# 高浜発電所1・2(3・4)号機の設置変更に関する審査書の概要

平成28年4月

高浜3、4号炉設置変更許可(平成27年2月12日許可)

高浜1～4号炉設置変更許可(平成28年4月20日許可)

### ②原子炉格納容器頂部遮へい設置

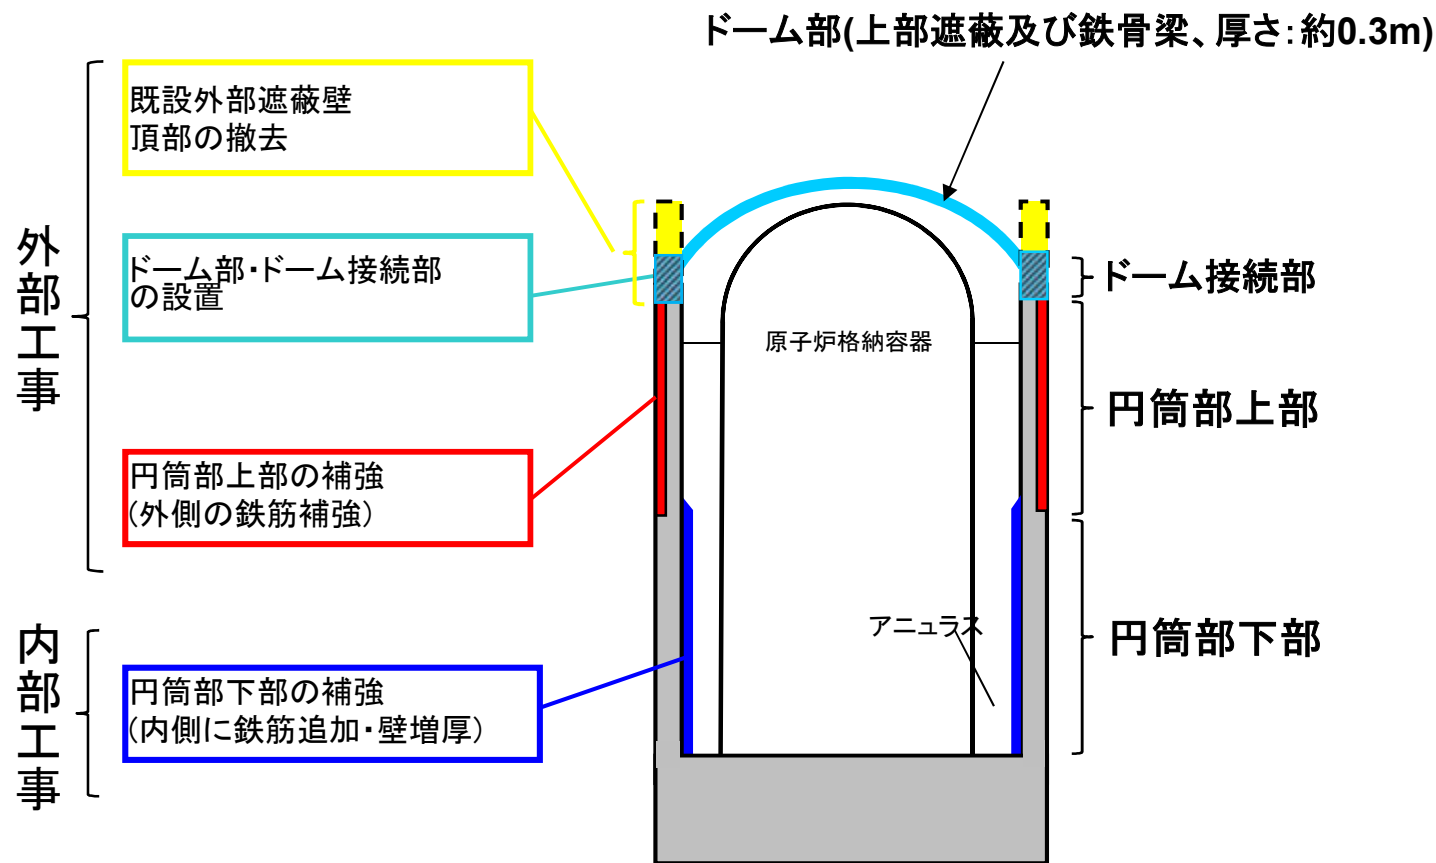
- 1号炉及び2号炉では、被ばく低減のため、格納容器頂部改造工事を実施  
(格納容器外部遮へいが円筒状であり、頂部(ドーム部)に鉄筋コンクリート造の遮へいを設置)

審査結果: 耐震性などに関し一体性のある構造体であることを確認

### ③原子炉下部キャビティ直接注水設備の設置

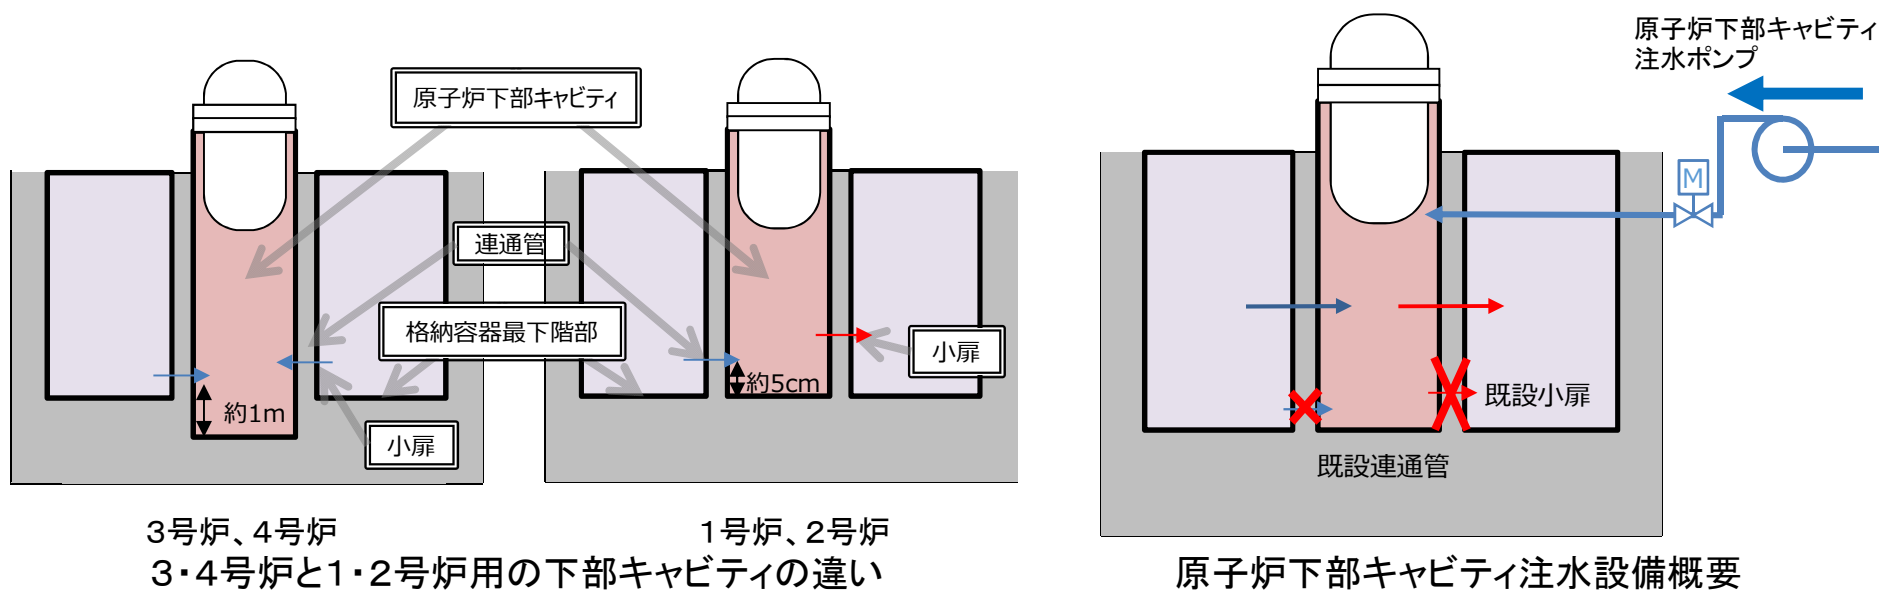
- 1号炉及び2号炉では、原子炉格納容器下部の高低差がほとんど無いため、原子炉格納容器へのスプレイ注水では原子炉下部キャビティに水が溜まりにくい
- 原子炉下部キャビティへ直接注水する設備の設置と手順の整備

審査結果：原子炉下部キャビティへの注水を行う設備、手順等について  
妥当なものであることを確認

### ① 4基同時被災の考慮

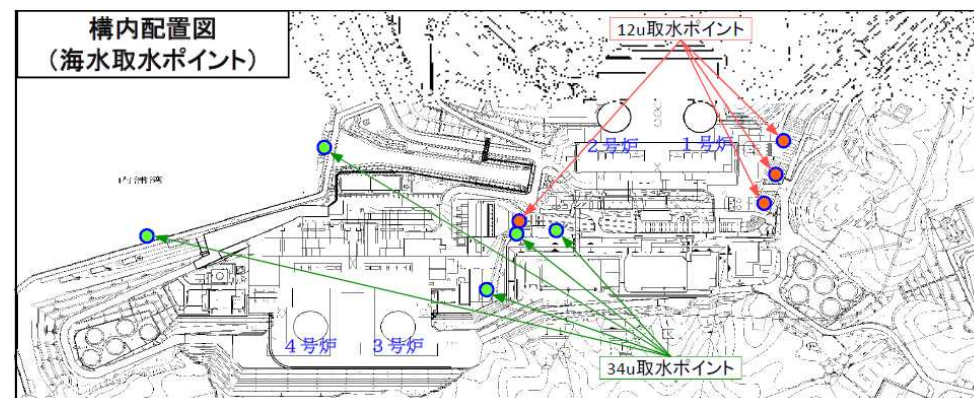
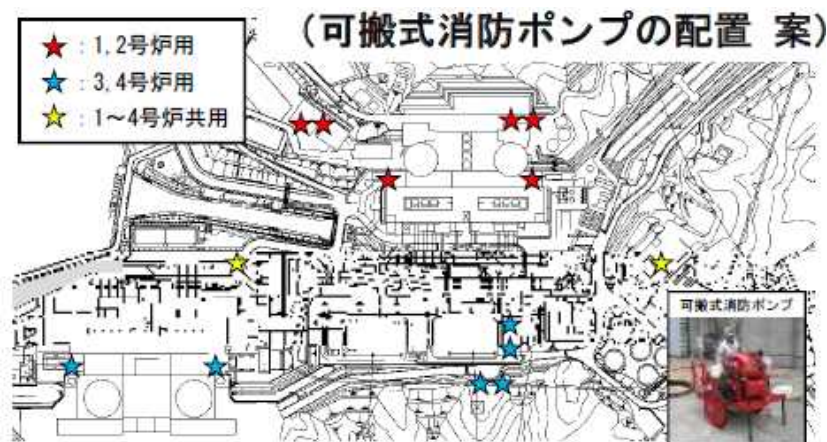
- 号炉毎に独立して対応できるよう、号炉ごとに指揮者を設置するとともに設備、要員等は号炉ごとに必要数を確保
- 1号炉及び2号炉エリア、3号炉及び4号炉エリアのそれぞれの建屋外部の火災に対応するため、2班の消火体制とする
- 屋外作業における要員の被ばく線量を低減するため、1号炉及び2号炉の格納容器頂部に遮蔽を追加設置

審査結果：4基同時被災時の設備、体制等の整備に関して適切な方針であることを確認

### ② 1～4号用緊急時対策所の設置

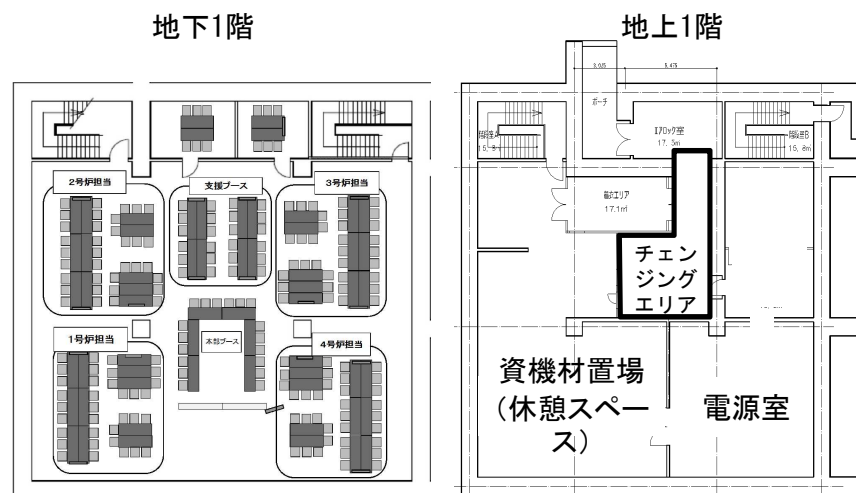
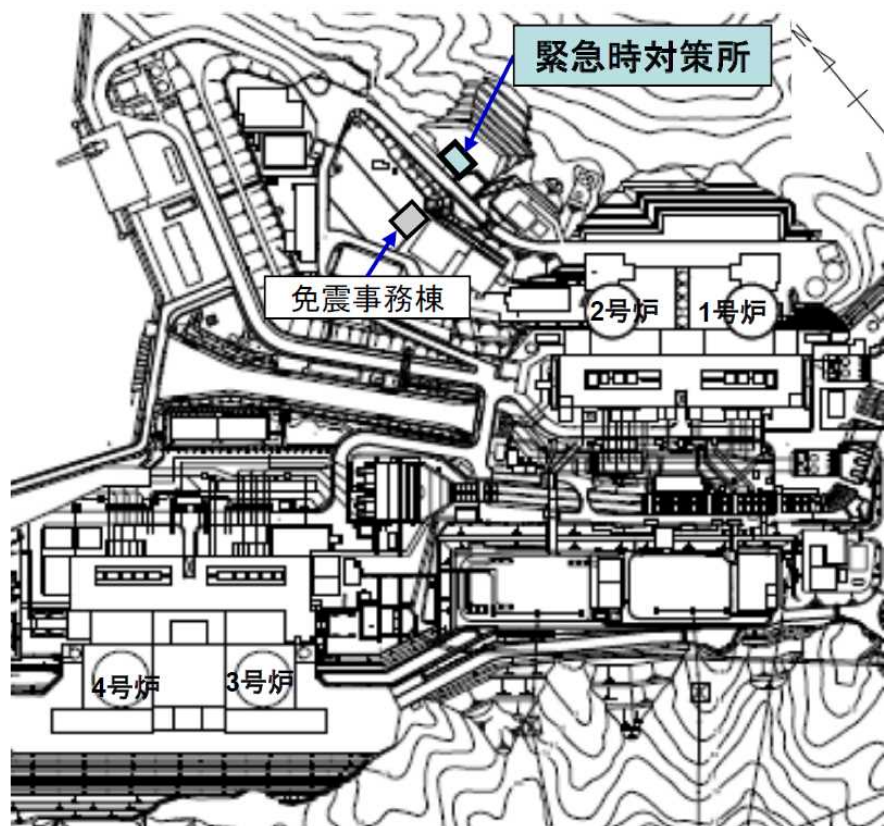
- 耐震構造:地上1階地下1階、有効面積約750m<sup>2</sup>、約200名収容

- 緊急時対策所内の要員の実効線量が7日間で100mSvを超えない
- 情報を把握し、発電所内外との通信連絡を行う設備を備える
- 必要な指示を行う要員が収納できる

# 基準地震動

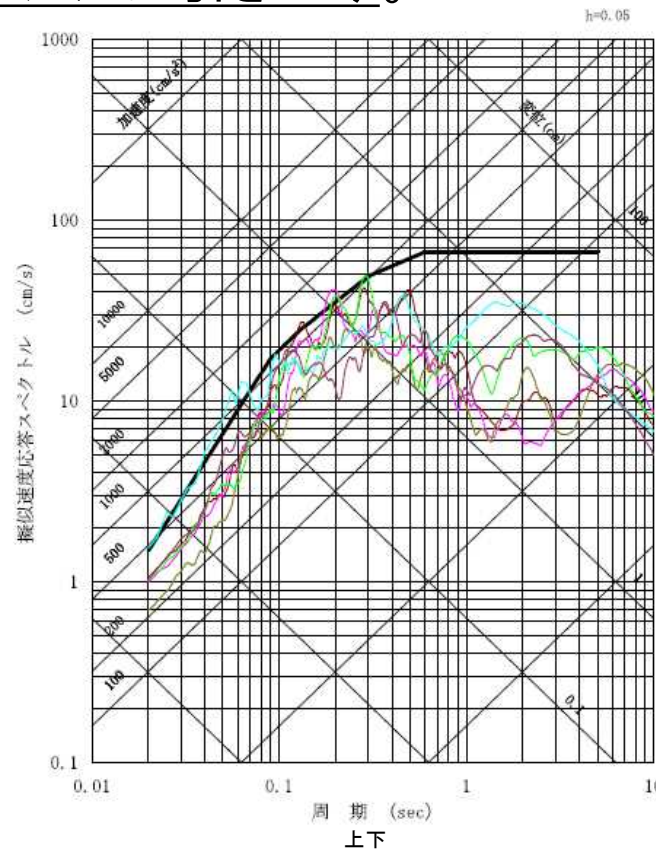
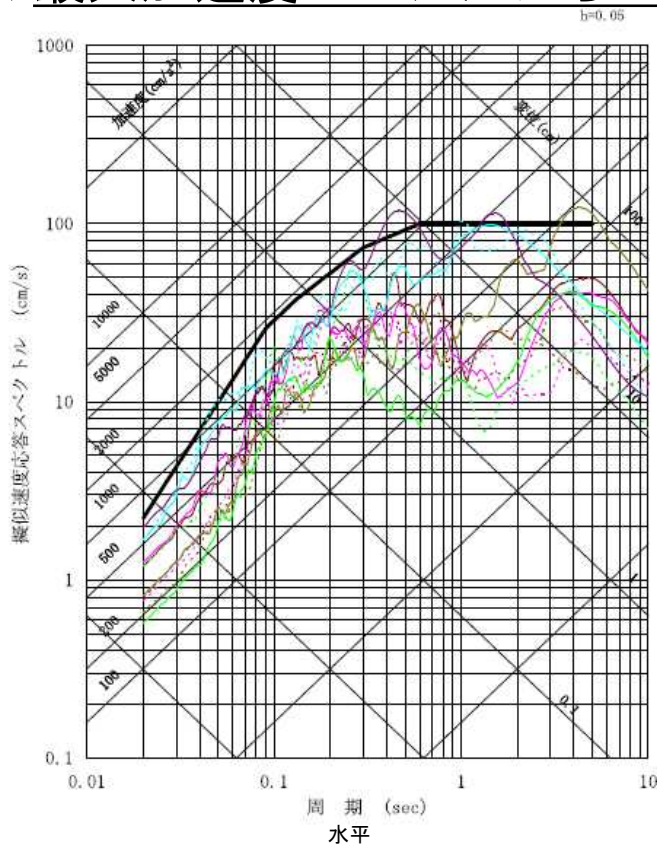
→7種類の基準地震動を設定。

申請当初の最大加速度550ガルから700ガルに引き上げ。

- Ss-1: 応答スペクトル法に基づき設定
- Ss-2~4: FO-A~FO-B~熊川断層
- Ss-5: 上林川断層

- Ss-6: 2000年鳥取県西部地震
- Ss-7: 2004年北海道留萌支庁南部地震

# 炉心溶融後に格納容器破損を防ぐ対策(閉じ込める)の審査結果(参考) (水素燃焼)

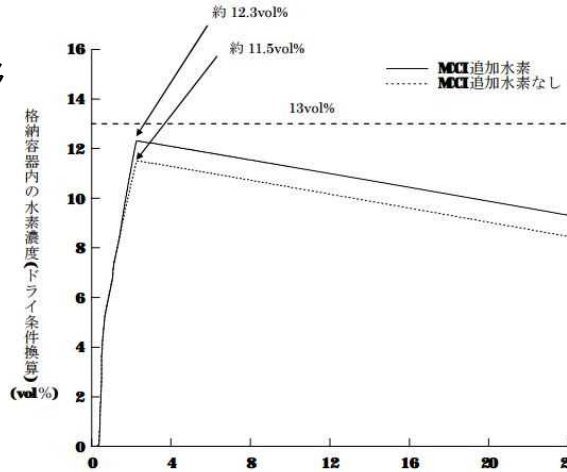
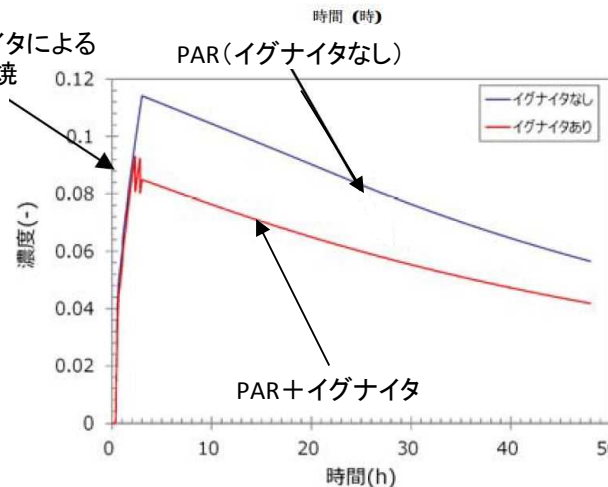
・ 水素濃度の最大値は以下の通りとなった。炉心の75%のジルコニウムが反応した場合(規制要求)は約11.5%。さらにMCCIに伴い発生する水素の不確かさを考慮し、保守性を入れて評価した場合は約12.3%(右上図)となり、13%以下を満足した。

・ 上記はPARのみの評価結果であるが、実際には、これに加えてイグナイタの効果も期待できるため、申請者の評価は十分に保守的である(右下図、赤線)。

申請者の解析結果について、申請者が使用した解析コード、解析条件の不確かさを考慮しても、格納容器破損防止対策の評価項目を満足していること、対策及び復旧作業に必要な要員及び燃料等から、対策が有効なものと判断。また、イグナイタは、水素が頂部に成層化する可能性も考慮して、格納容器ドーム部頂部付近にも設置することを確認。
